Svar på spørgsmål om belægning på Rewentlowsgade

Sagsnummer
2020-0174659

Valg af belægning på parkeringsområdet i Reventlowsgade

Bilag 4B

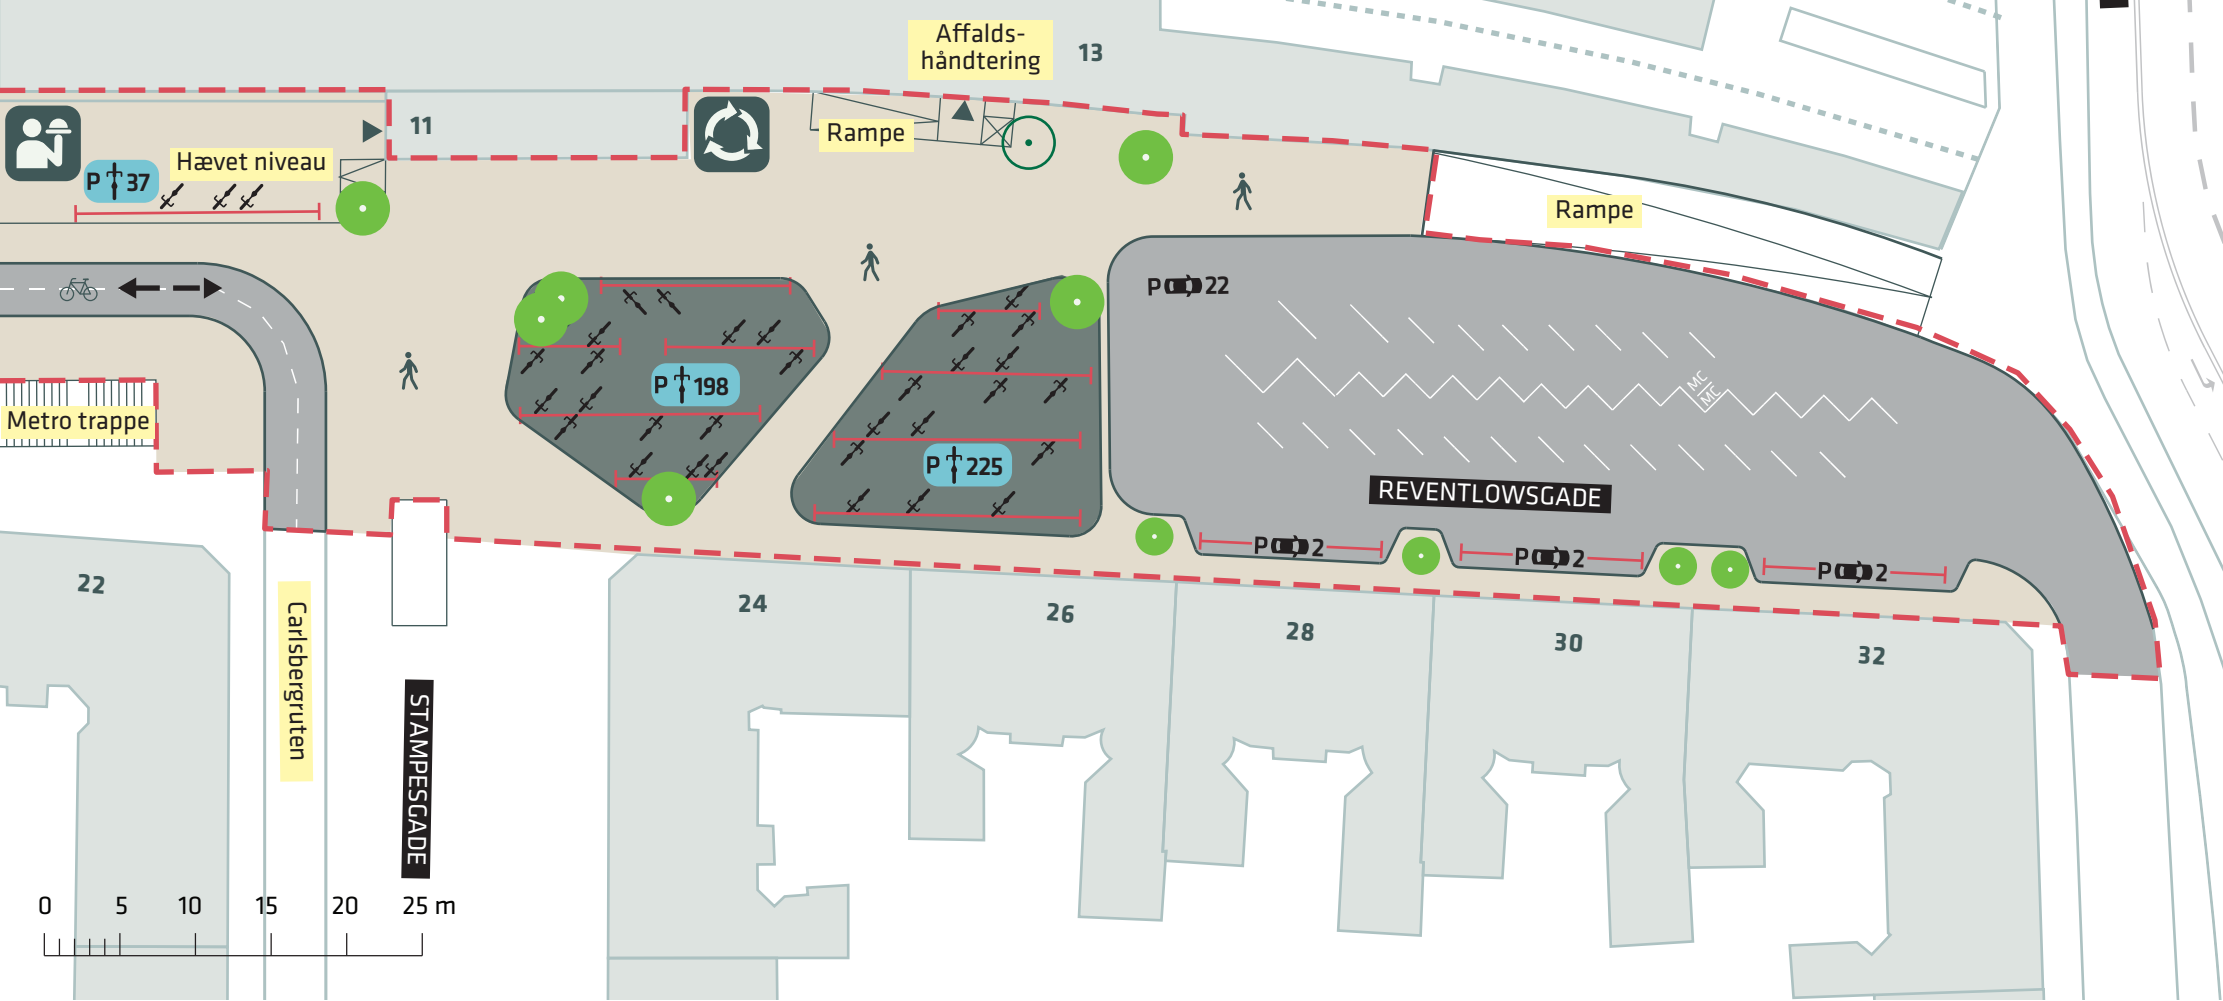
I forbindelse med Teknik- og Miljøudvalgets behandling af indstilling om Indtægtsbevilling til færdiggørelse af cykelparkering i Rewentlowsgade har Jakob Næsager (C) spurgt, om det er muligt at reetablere brostensbelægning på strækningen Rewentlowsgade 28-32 i forbindelse med denne sag.

Af indstillingens bilag 4b, som er vedlagt dette notat, fremgår det asfalterede parkeringsareal.

Parkeringsarealet asfalteres for at markere en klar adskillelse af areal for biler fra arealer for gående og cyklister. Herudover blev det vurderet, at kørekurver for tunge køretøjer, herunder renovationskøretøjer til afhentning af affald på Hovedbanegården, bliver u hensigtsmæssigt skarpe på arealet, hvorfor der ville være risiko for at vride brostenene og dermed ødelægge belægningen over tid. Endelig er der mindre støj ved kørsel på asfalt end på brosten.

Forvaltningen har svaret på lignende spørgsmål i maj 2020, hvor der blev udarbejdet og vedlagt et fagligt notat, jf. vedhæftede bilag. Heraf fremgår det, at projektet om bedre cykelparkering i Rewentlowsgade er vedtaget af en enig Borgerrepræsentation den 23. august 2018. Vedlagt indstillingen til Borgerrepræsentationen indgik bilag, der viste belægningen, herunder at der asfalteres ud for Rewentlowsgade 28-32, jf. vedhæftede kort.

Dertil kan det oplyses, at projektet er i anlæg, og at det vil være omkostningstungt og forsinke realiseringen af projektet, som ellers forventes ibrugtaget i november 2020. Såfremt belægningsplanen ønskes ændret, vil det kræve supplerende midler til projektet, hvorfor der i givet fald vil skulle bestilles et budgetnotat herom.
